Rapport de la commission chargée d'étudier le préavis municipal N° 1/13 Rénovation du Collège du Chêne

Au Conseil Communal d'Aubonne,

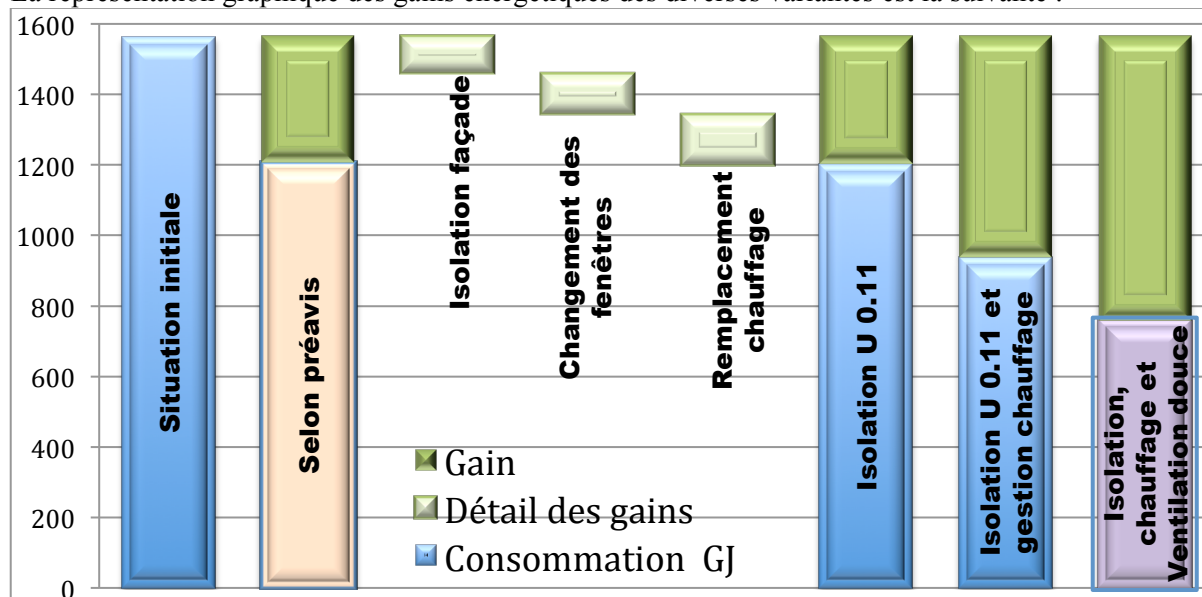
La représentation graphique des gains énergétiques des diverses variantes est la suivante :

6.1 Coûts cumulés

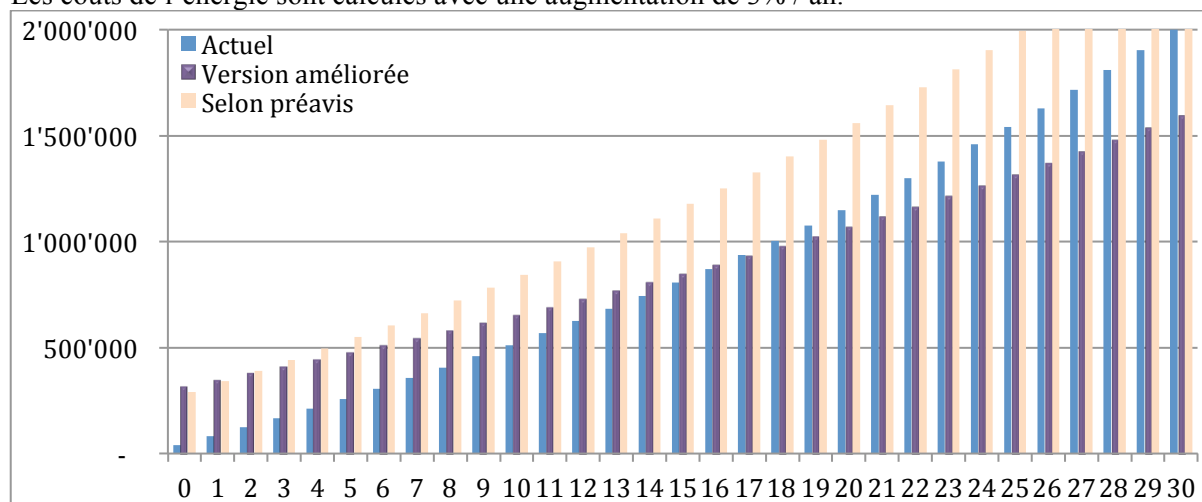
Le diagramme ci-dessous montre les coûts comparatifs de l'option « améliorée » (isolation, gestion du chauffage et ventilation douce), de la version proposée dans le préavis avec la situation actuelle (sans les rénovations de toute façon nécessaires).

Les coûts de l'énergie sont calculés avec une augmentation de 3% / an.
